株式会社 **キッツ**

JIS B2031 ねずみ鉄弁の規格改正に伴う仕様変更について

10FCL 現行品

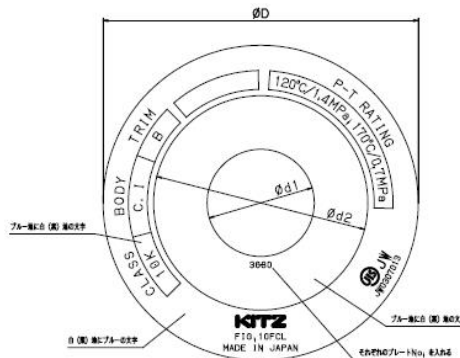
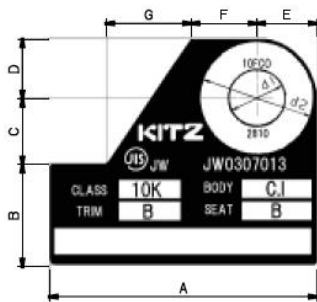
製品に取り付けております銘板の表示が変更になります。

10FCL 変更後

KITZ , Fig , MADE IN JAPAN, CLASS, BODY, TRIM, P-TRATING, JIS,JW 及び認証機関 No.,は白(素)地に青文字とする。
10K, C.I, B, プレート No., 120°C/1.4Mpa,170°C/0.7Mpa,は、青地に白抜き文字とする。

10FCO 現行品

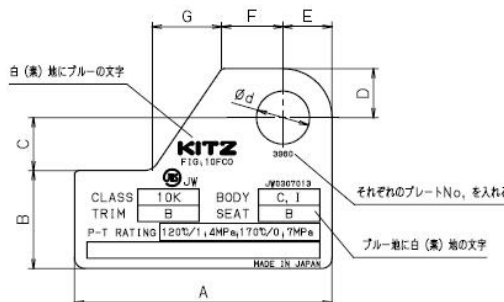
10FCO 変更後

KITZ , Fig , JIS, JW 及び認証機関 No., CLASS, BODY, TRIM, SEAT P-TRATING, MADE IN JAPAN は白(素)地に青文字とする。
10K, C.I, B, プレート No., 120°C/1.4Mpa,170°C/0.7Mpa,は、青地に白抜き文字とする。
